Sujet : PC 018 108 23 J0005 - La Guerche sur L'Aubois

Objet : pour avis PC 018 108 23 J0005

Objet de la demande : Installation de panneaux photovoltaïques au sol

Objet : avis sur le permis de construire PC 018 108 23 J0005 – Centrale photovoltaïque au sol

Caractéristiques générales :

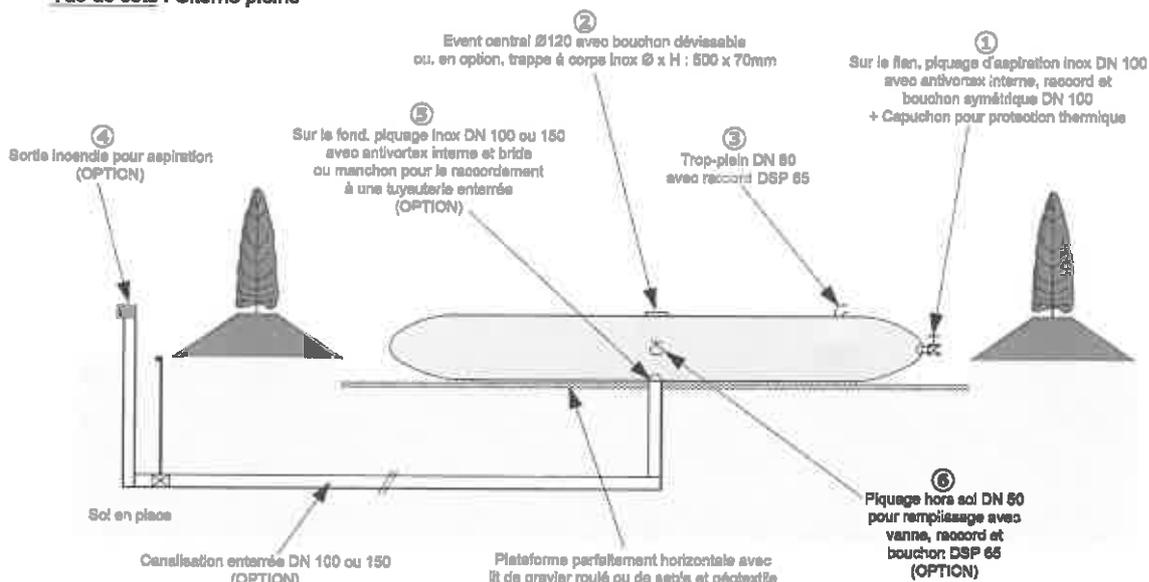
Assurer la défense extérieure contre l'incendie par une réserve d'eau de 60 m³, située à moins de 400 m de l'accès à la parcelle. Cette réserve devra être équipée d'un hydrant d'aspiration, accessible, signalée, utilisable en toute saison et alimentée par le réseau d'adduction d'eau. Elle doit être positionnée en-dehors de flux thermiques de 3 KW/m².

Le chemin ou la route menant à la plateforme d'aspiration doit être praticable par les engins incendie (largeur minimale de 3 m et sur sol dur ou stabilisé). Il sera nécessaire d'adresser au SDIS un plan mentionnant la position, le type et le volume de la réserve afin que celle-ci puisse être référencée.

- Aire d'aspiration pour l'engin pompe.
- Distance du raccord d'aspiration de l'engin ≤ 4 mètres.
- Accessible aux engins en tout temps et en toute circonstance.
- ① Raccord d'aspiration (DSP) avec anti vortex d'un diamètre de 100 mm et une vanne de barrage.
- ② Event d'un diamètre de 120 cm.
- ③ Trop plein d'un diamètre de 80 cm avec bouchon obturateur et chafnette.
- ④ ⑤ ⑥ Options.
- Signalisation du site.

- d'installer un poteau d'aspiration pour remédier au problème du gel,
- de protéger la réserve souple par une clôture d'une hauteur minimum d'1,80 mètre.
